Krajský úřad, Velká Hradební 3118/48, 400 02 Ústí nad Labem
Odbor investiční

Datum: 20. 6. 2018
JID: /2018/KUUK
Číslo jednací: VZ-SPRP-22/INV/2018
Vyřizuje/linka: Věra Hejnová / 337
E-mail: hejnova.v@kr-ustecky.cz

Vysvětlení/Změna/Doplnění zadávací dokumentace č. 5 k veřejné zakázce na dodávky s názvem „Přírodovědné vzdělávání – Gymnázium a SOŠ Ústí nad Labem“ zadávané v otevřeném řízení v nadlimitním režimu.

Ad 1. část: nábytek – položka p. č. 6, kód M1093 - *středový tunel s výlevkou*

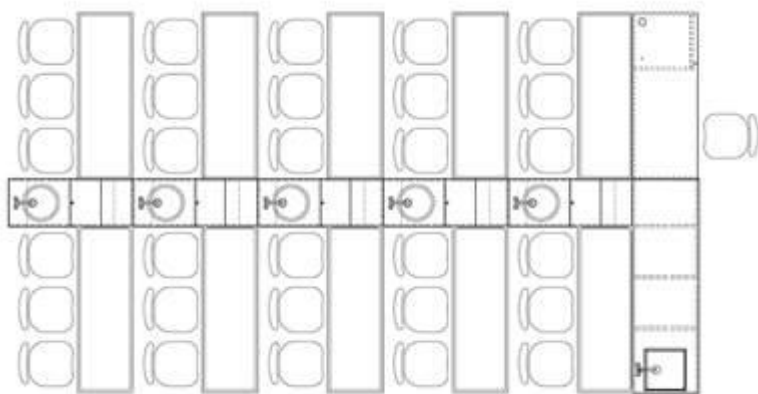
- p. č. 1, kód k214 - laboratorní stůl oboustranný*
- prosíme o upřesnění - specifikaci co je myšleno pracovní plocha s celokeramická deska + jaká má být chemická odolnost, např. proti kyselinám, louhům, rozpouštědlům, atd.*
- p. č. 2, kód k213 - laboratorní stůl jednostranný*
- prosíme o upřesnění - specifikaci co je myšleno pracovní plocha s celokeramická deska + jaká má být chemická odolnost, např. proti kyselinám, louhům, rozpouštědlům, atd.*
- p. č. 6, kód M1093 - středový tunel s výlevkou*
- prosíme o upřesnění - specifikaci, z tohoto zadání není jasné co je požadováno*
- p. č. 7, kód M1094 - koncový středový tunel*
- prosíme o dopřesnění - specifikaci, z tohoto zadání není jasné co je požadováno*

Jedná se o tunel, kterým se v učebně vede elektřina a voda mezi žakovskými stoly. Materiál lamino (buk), kovová konstrukce tunelu upravena práškovou barvou (hnědá). Viz. obrázek níže, který má pouze ilustrační charakter. Počet požadovaných lavic a míst je uveden v soupisu dodávek pro tuto část zakázky.
